## 改善箇所説明図

### 基準不適合発生箇所

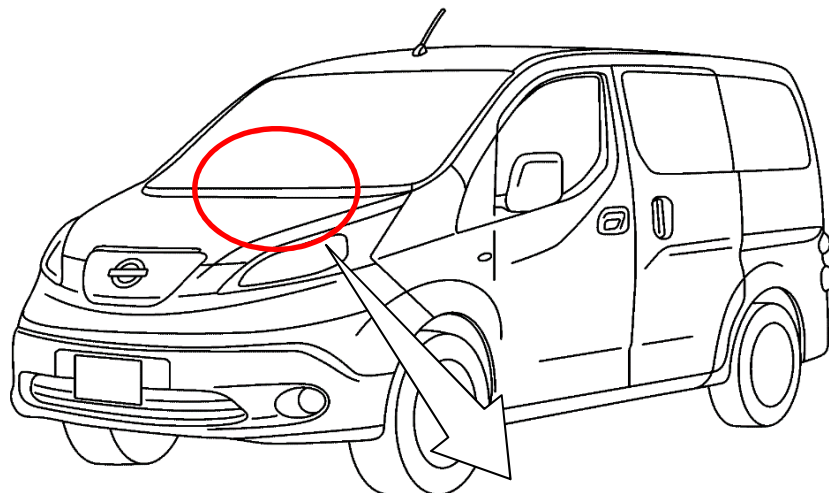
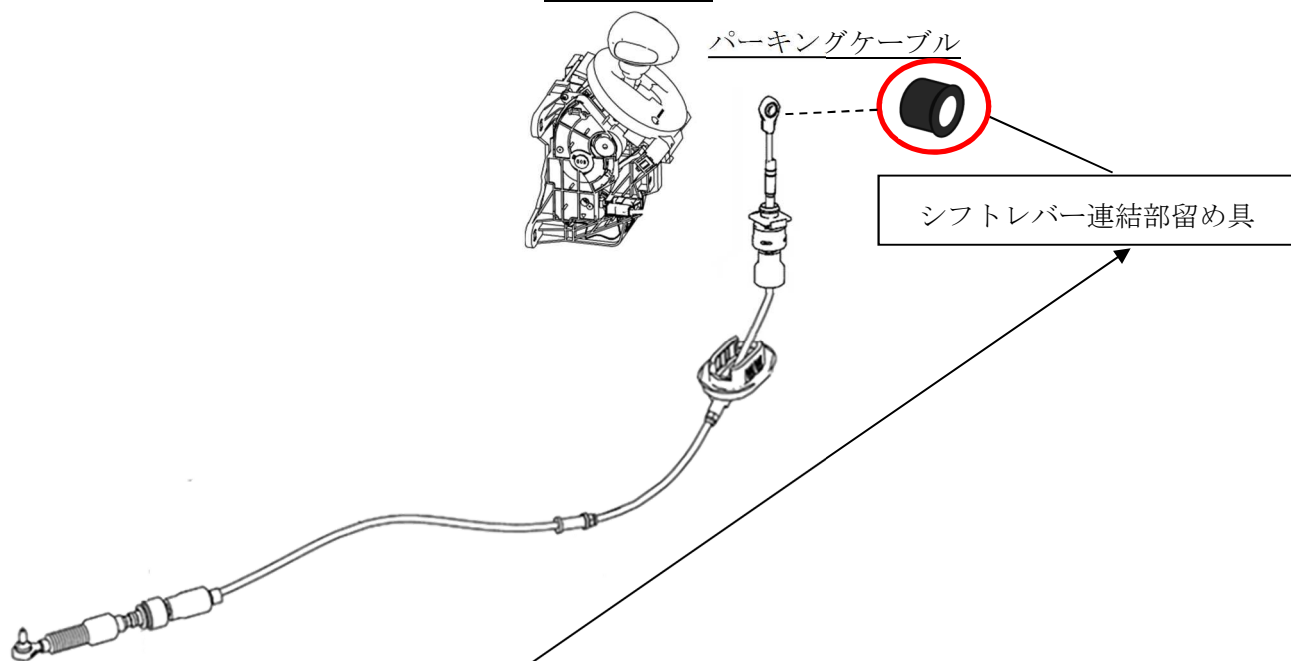
動力伝達装置のパーキングケーブルにおいて、シフトレバー連結部留め具の材質が不適切なため、加水分解にて劣化することがある。そのため、留め具が破損し、シフトレバーとの連結が外れてパークロック操作ができなくなり、最悪の場合、パークロックが掛らず始動できなくなるおそれがある。

全車両、パーキングケーブルのシフトレバー連結部留め具を対策品に交換する。

識別：金色のシールをモデルナンバープレートの右横に貼り付ける。
